Znak: BRI.IR1.271.1.2016PN

Informacja dla Wykonawców

Dotyczy: postępowania o udzielenie zamówienia publicznego prowadzonego w trybie przetargu nieograniczonego (art.10, ust.1 w zw. z art. 39 PZP tj. Dz. U. 2015r. poz. 2164) p.n.: „Rozbudowa budynku Urzędu Miejskiego w Sędziszowie.” Prośba o udzielenie odpowiedzi na pytania dotyczące w/w postępowania zgodnie z art. 38 ust. 1

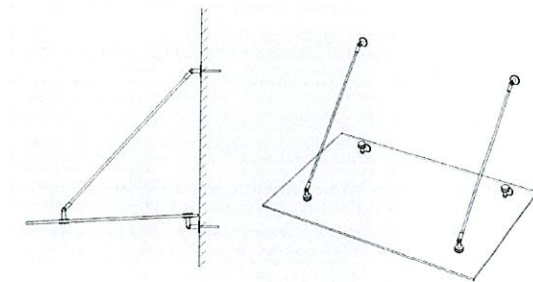
Prosimy o jednoznaczną informację, czy w wycenie należy ująć wykonanie izolacji z folii w płynie wrz z wklejeniem taśmy uszczelniającej w narożach we wszystkich pomieszczeniach sanitarnych i technicznych (zgodnie z opisem technicznym architektury pkt. 16.1.1.2), ponieważ przedmiar robót nie obejmuje tego elementu.

Tak. Należy uwzględnić zgodnie z dokumentacją rysunkową i opisową – przedmiar jest tylko pomocniczy, prace wykonać zgodnie z dokumentacją rysunkową. Uzupełniono przedmiar i kosztorysy o stosowne pozycje.
